Продукция: Комплект Beral для установки колодок с улучшенными характеристиками

Придерживаясь взятых на себя обязательств по предоставлению мощных, надежных, эффективных и безопасных систем торможения для широкого ассортимента моделей, наша инженерная команда предложила обновленную конструкцию установочного комплекта для тормозных колодок **Beral BCV29415TK для тормозной системы Haldex DBT22LT**. Этот обновленный дизайн позволит упростить установку колодок и обеспечит правильную сборку в ходе операций обслуживания.

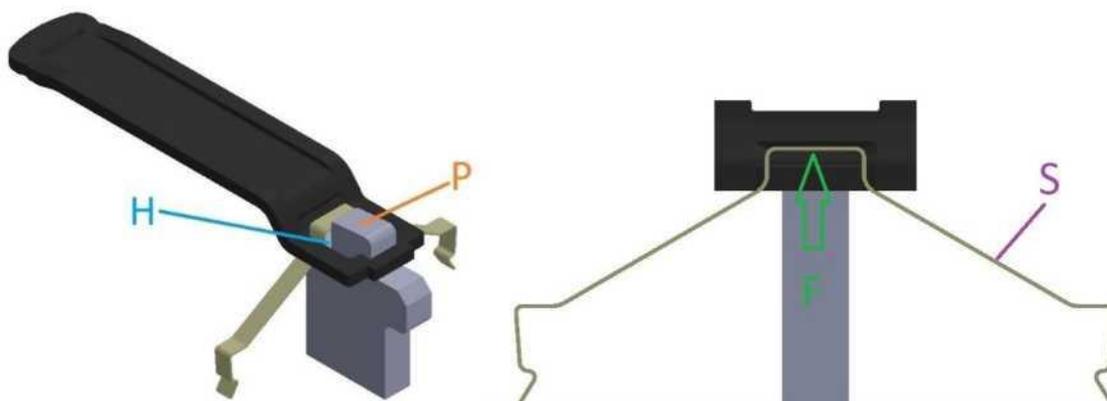
Существующая конструкция

Существующий комплект Beral BCV29415TK (см. иллюстрацию ниже) содержит фиксирующую пружину ("S"), которая вставляется между штифтом суппорта ("P") и отверстием/седлом для крепления ("H"). При такой конструкции механику тормозной системы сложно визуально убедиться в том, что пружина размещена правильно и вставлена в седло крепления.

Кроме того, потеря прижимного усилия пружины или изменение взаимного расположения пружины и седла, которое может произойти в процессе монтажа/демонтажа, может оказаться незаметным визуально, если смотреть с фронтальной стороны сборки.

Новая конструкция

Новая конструкция комплекта Beral BCV29415TK (см. иллюстрацию ниже) содержит блокирующую пружину ("S"), которая облегчает установку и обеспечивает постоянное давление на стенки отверстия/седла крепления ("H"). Кроме того, эта обновленная конструкция позволяет механику тормозной системы визуально контролировать фиксацию колодок при любом угле наблюдения, что способствует правильному монтажу.

Обратите внимание на то, что предыдущий комплект также остается пригодным для использования в соответствии с прилагаемыми инструкциями по обслуживанию. Обновленный дизайн отражает наше стремление к постоянному улучшению нашей продукции для простой установки и эффективного обслуживания. Новая конструкция будет вскоре внедрена в производство и со временем заменит текущую версию.
